**COMMUNE DE VILLARD SAINT PANCRACE**

**MODIFICATION SIMPLIFIEE N°2 DU PLAN  
LOCAL D'URBANISME**

**RAPPORT DE PRESENTATION**

Le schéma de l'OAP de la Cure est également modifié afin de permettre la réalisation de l'aménagement de la zone. Schéma de l'OAP dans le PLU actuellement opposable :

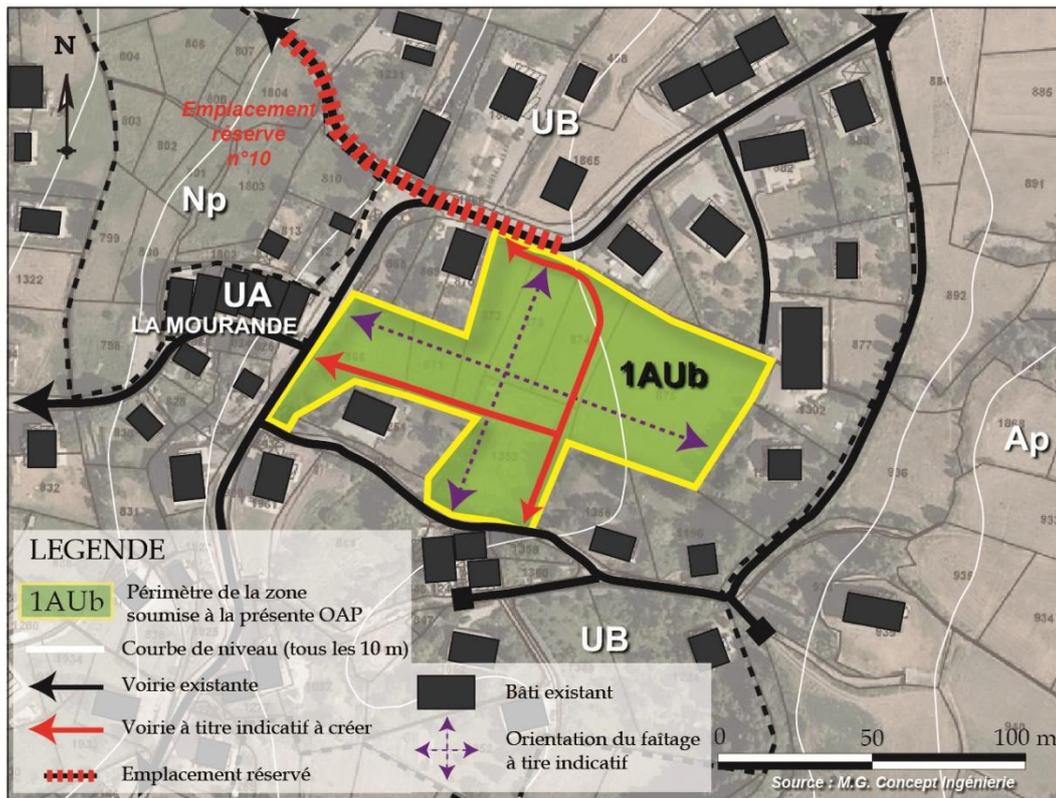
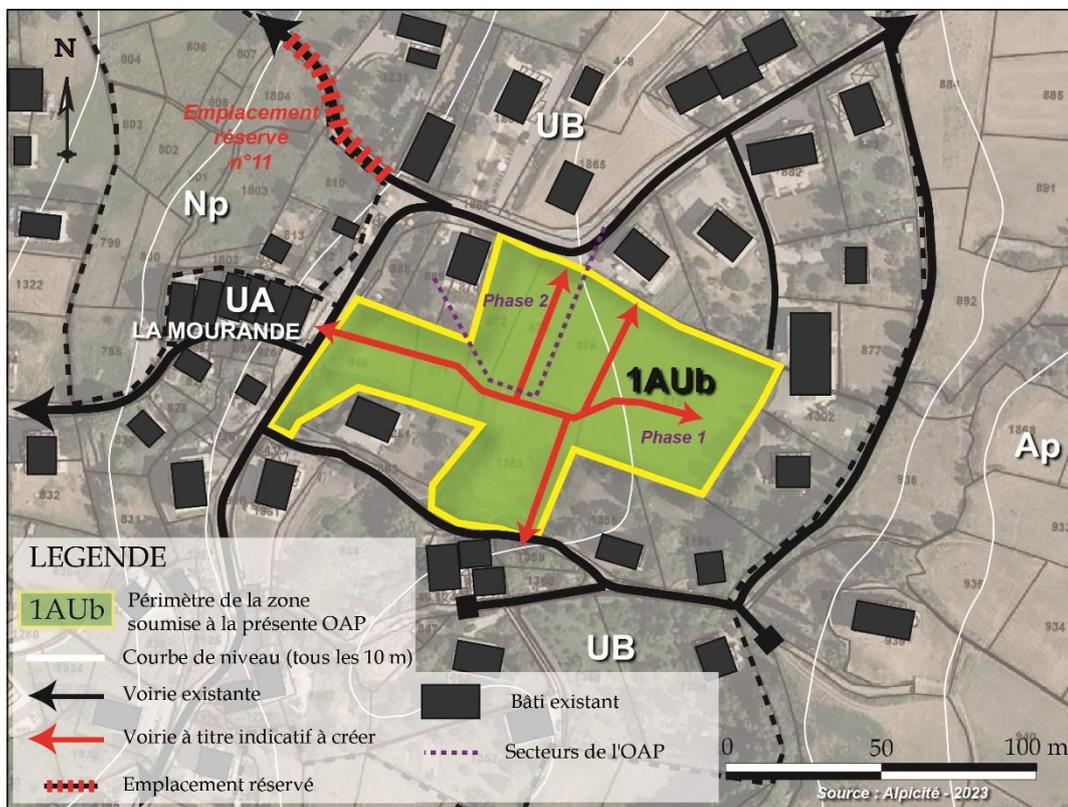
- les voiries à créer sont redéfinies permettant de définir le réseau viaire à créer en phase 1 et celui à créer en phase 2 ;
- les orientations des faitages ont été supprimées car n'étant pas adaptées au terrain – les orientations sont ainsi libres ;
- la délimitation des 2 phases pouvant être réalisées a été matérialisée.

Enfin, le numéro et l'emprise de l'emplacement réservé au Nord de l'OAP ont été rectifiés.
